**Comune di Agliana**

**OSSERVAZIONE****36****ISTRUTTORIA OSSERVAZIONE REGOLAMENTO URBANISTICO****DATI GENERALI****OSSERVANTE** (primo intestatario per ulteriori riferirsi agli atti)

- **VIA MATTEOTTI - VIA PUCCINI** - **1****RAPPRESENTAZIONE CATASTALE**

Rivedere la disposizione di opere e edifici nel progetto della scheda Puccini di appartenenza, in particolare:

REGOLAMENTO URBANISTICO ADOTTATO

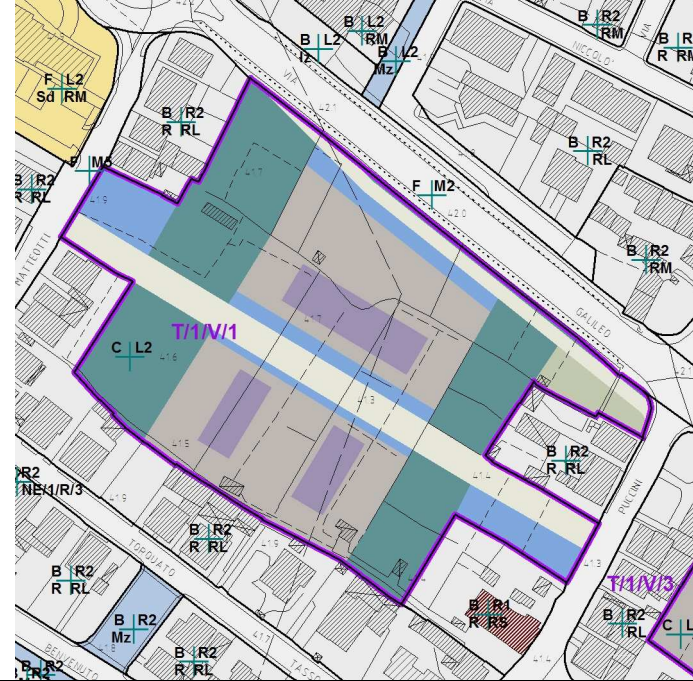
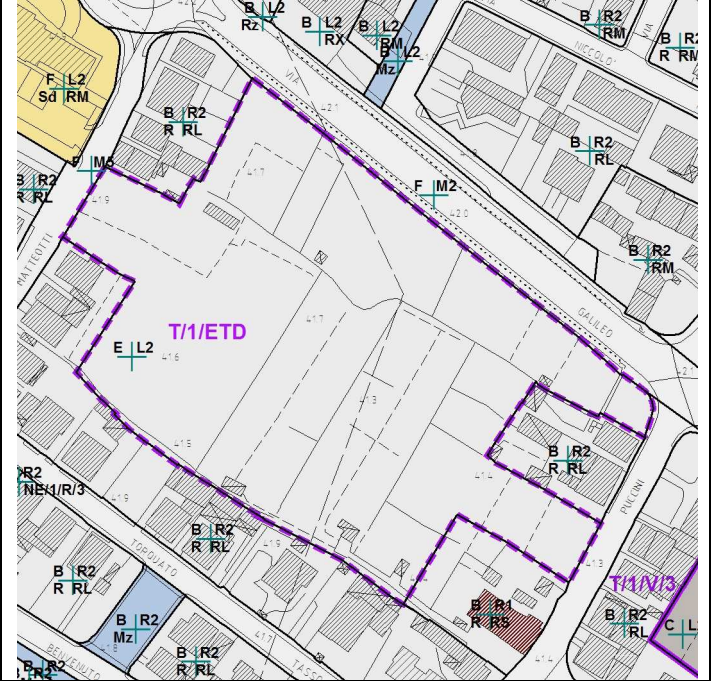
- 1) Eliminare la prevista viabilità;
- 2) Accorpate le aree a verde;
- 3) Aumentare l'indice di altezza fino a 10,00 ml;
- 4) Incrementare l'indice fino a 7.000 mq di SUL;

<b>PARERE UFFICIO</b>		<b>DATA : 08/02/2012</b>	file : RU_cntrdzn_36
GENERE	SPECIE	FAMIGLIA	
<b>TERRITORIO FUTURO</b>	<b>DETTAGLIO</b>	<b>INDICE</b>	
GRADO DI PERTINENZA	SINTESI PARERE		
<b>PERTINENTE</b>	<b>PARZIALMENTE ACCOGLIBILE</b>		
<b>PARERE</b>			
<p>L'area agricola, interna al territorio urbano e oggetto di osservazione, seppur variamente coltivata, appare in attesa di trasformazione.</p> <p>Se il PRG gli assegna un ruolo prettamente pubblico, vincolandola a verde sportivo, l'Atto adottato ne rivoluziona i destini, coinvolgendola nel disegno della porzione centrale dell'Asse lungo la SP1 e prevedendone un futuro assetto, le cui <i>"indicazioni grafiche ... hanno carattere indicativo..."</i>, ma che si propone gli obiettivi di realizzare <i>"...un'asse parallelo alla SP1 che attraversi l'isolato chiuso tra le vie Matteotti e Puccini"</i> e <i>"...una serie di microcorridoi di compensazione ambientale ..."</i>.</p> <p>Per tali ragioni la proposta di eliminare la viabilità prevista non appare accoglibile, se non si vuol tradire l'obiettivo di realizzare la parallela alla SP1, che completi i tracciati viari esistenti e offra efficace ed autonoma distribuzione agli edifici previsti, come appare in contrasto con i principi della Legge sulla limitazione all'esposizione dai campi elettromagnetici l'assunto per cui si pone un'area a verde sotto la linea elettrica esistente, poiché proprio tale famiglia di aree non può essere prevista al disotto della infrastruttura esistente, che pertanto dovrà essere interrata.</p> <p>Se un indice di altezza, maggiore di quello richiesto in osservazione, è già previsto per l'area in questione, il richiesto raddoppio di quello edificatorio pone una questione sostanziale: seguendo il principio perequativo, le schede progettuali hanno assegnato a tutte le aree trasformabili in senso residenziale e terziario uno stesso indice; creare delle differenziazioni nell'applicazione di tale metodo, inficia un principio cardine della formazione del Regolamento, che nell'equità di trattamento trae la sua sostanziale natura.</p> <p>Visto quanto sopra controdedotto non esistono poi reali motivazioni per non accogliere il subordine individuato dall'osservante, teso a tutela di propri legittimi interessi economici e comportante soltanto la sospensione della trasformabilità dell'area.</p> <p>Per le sopraesposte motivazioni l'osservazione pur ritenuta PERTINENTE, appare pertanto solo PARZIALMENTE ACCOGLIBILE in ragione del subordine individuato dagli osservanti, che comporta lo stralcio dell'area in questione dalle previsioni quinquennali del Regolamento in formazione.</p>

<b>PROPOSTA DI VARIANTE A SEGUITO DEL PARERE</b>			
<p>1) Vedi estratto planimetrico allegato;</p> <p>2) Inserire le necessarie modifiche alla scheda progetto T/1/V di cui all'art. 3.2.2.9, per stralciare completamente ogni riferimento al comparto T/1/V/1, con conseguente ricalcolo dei relativi totali e aggiornamento delle tabelle di dimensionamento allegate alla Relazione Generale.</p>			
<b>ELABORATI ADOTTATI CHE SI PROPONE DI MODIFICARE</b>			
<input checked="" type="checkbox"/> QC / VAS	<input checked="" type="checkbox"/> NTA	<input checked="" type="checkbox"/> TAVOLE	
<b>PARERE GIUNTA</b>		<b>DATA : 27/02/2012</b>	
IN ACCORDO CON PARERE UFFICIO			
<b>PARERE COMMISSIONE URBANISTICA</b>		<b>DATA : 19/03/2012</b>	
IN ACCORDO CON PARERE UFFICIO
